嘉磐惠文

| 申請日期 | 年 月 日 | 戶別 | 9 樓 B 戶 |

B戶 建築平面圖(套上層樑)

客戶工程變更單

B戶 排水示意平面圖(套下層樑)

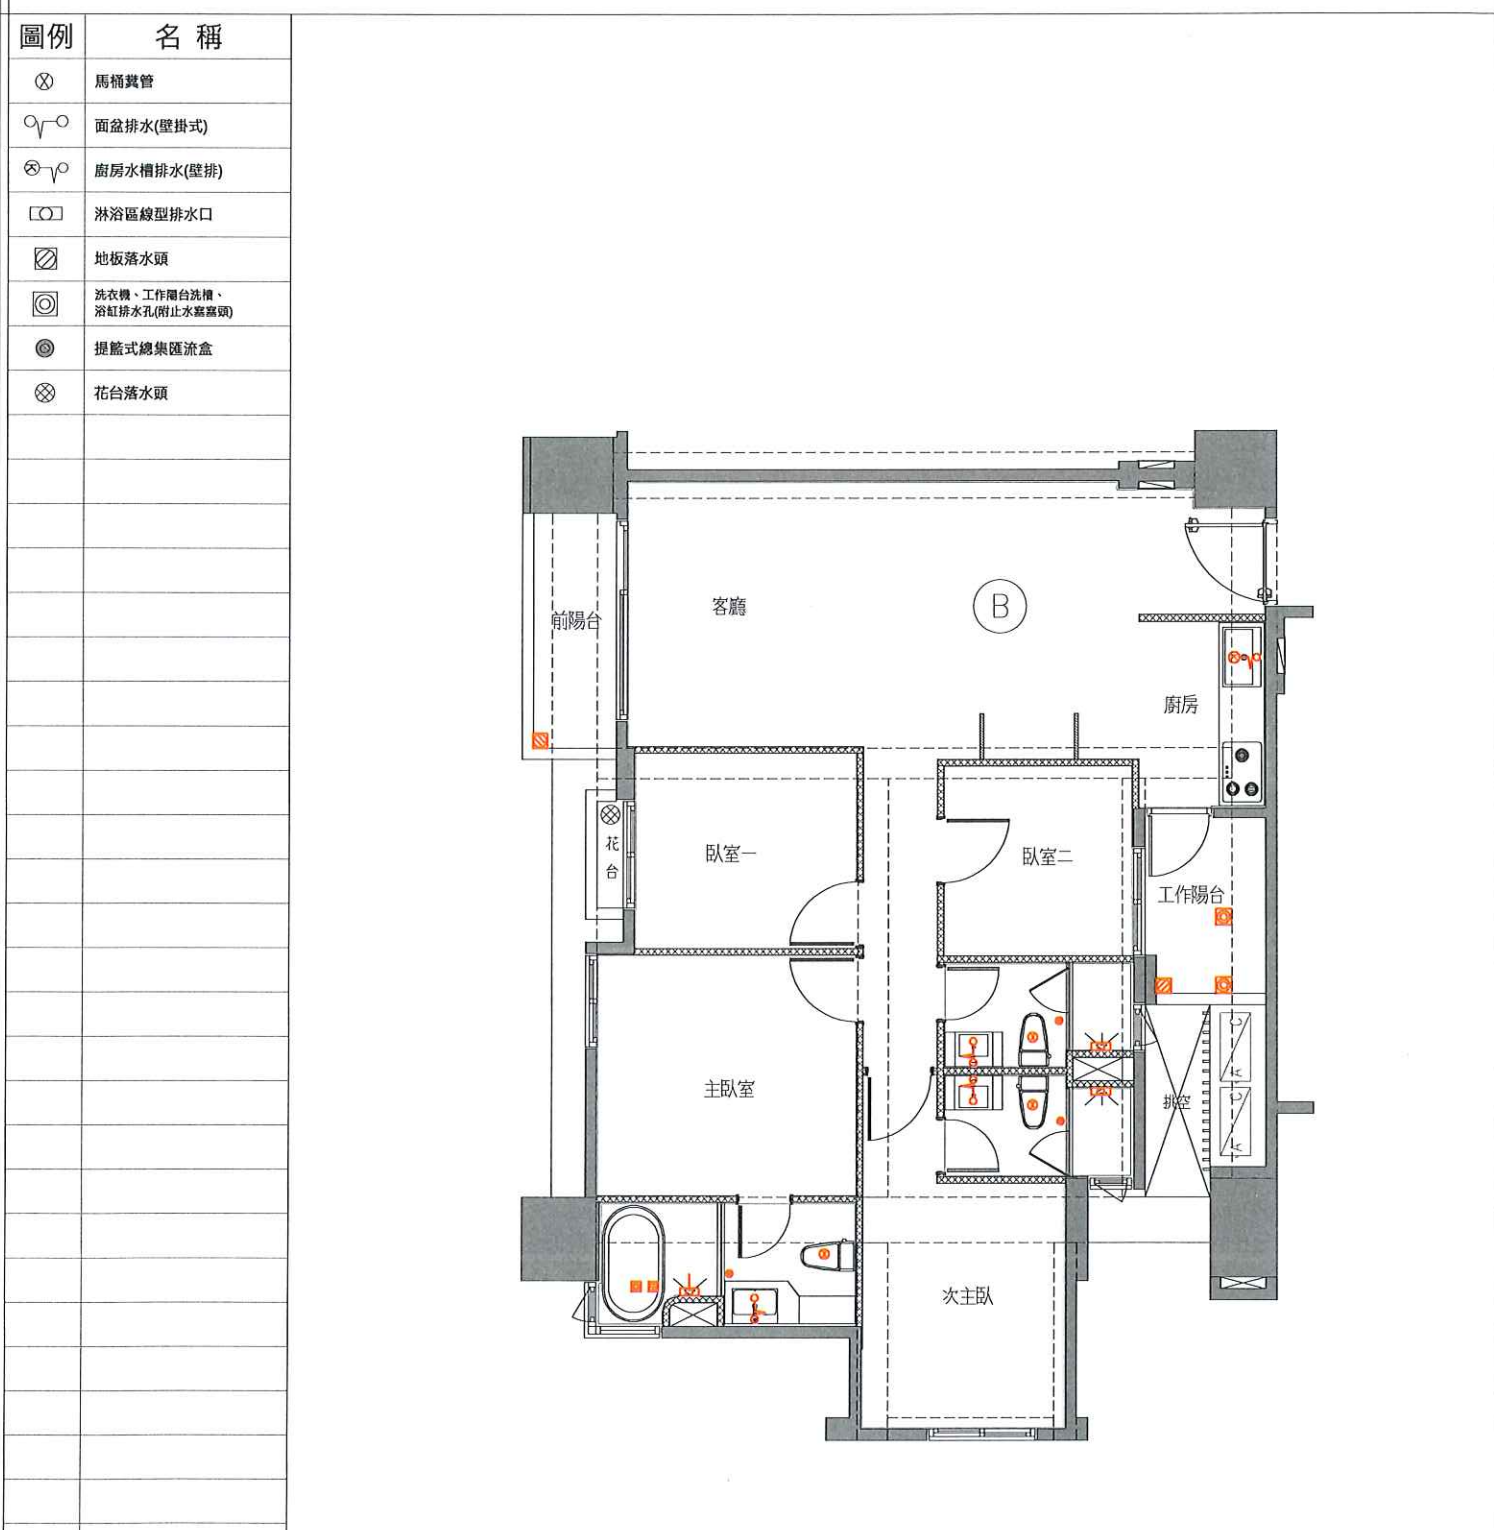
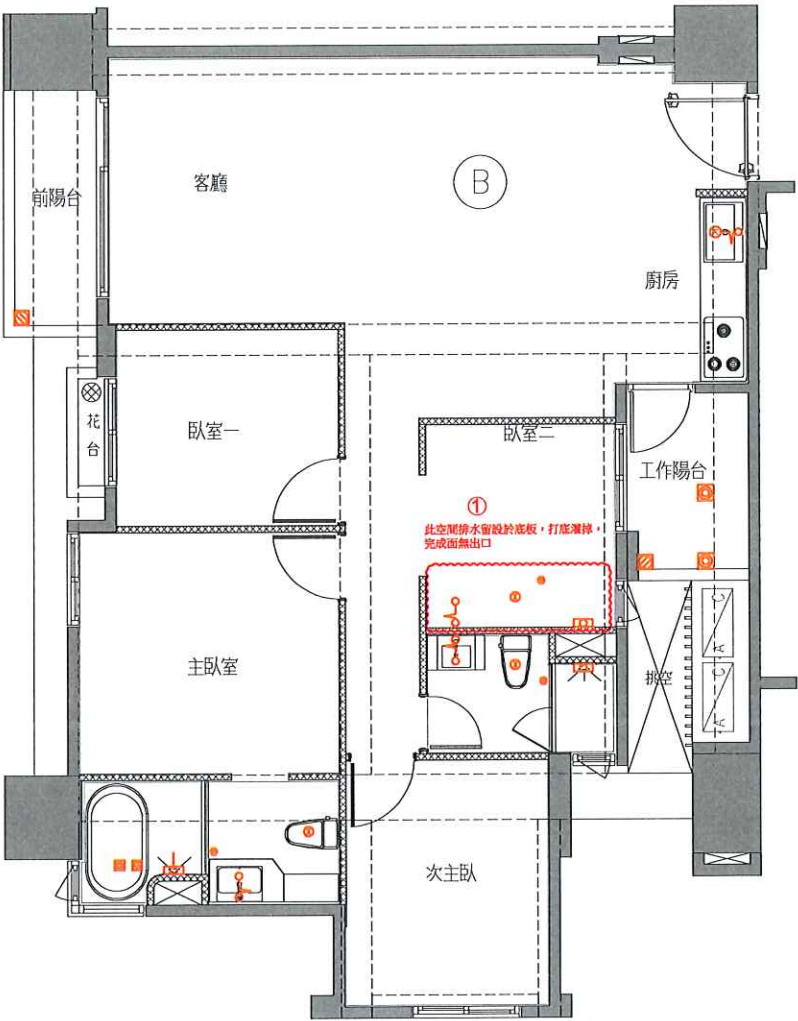
- 1.客浴室排水保留在木地板下
- 2.
- 3.
- 4.

**B戶** 冷氣套管及排水位置示意圖(套上層樑)

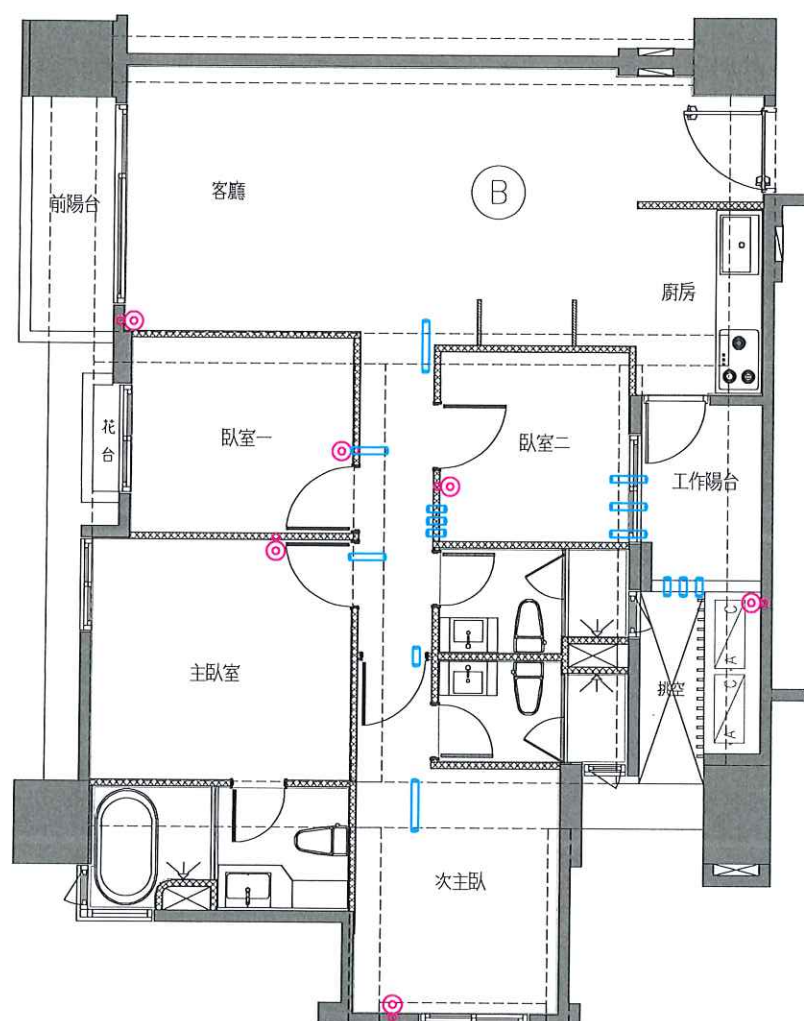
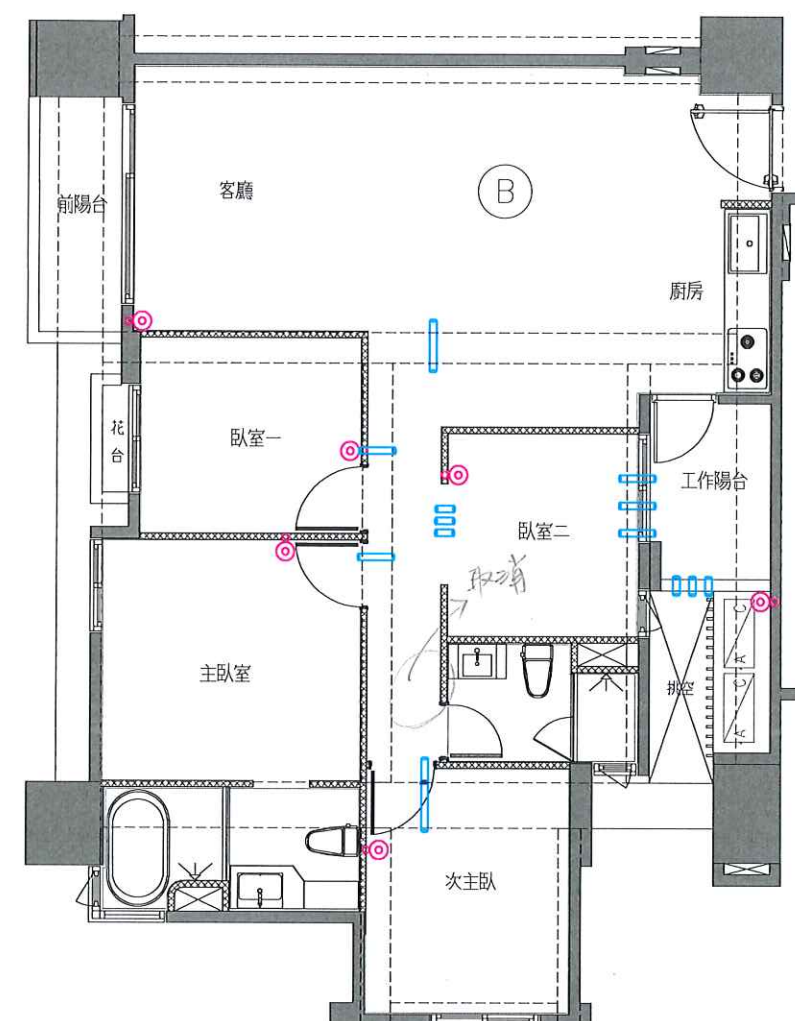
- 1.位置調整如圖面
- 2.
- 3.
- 4.
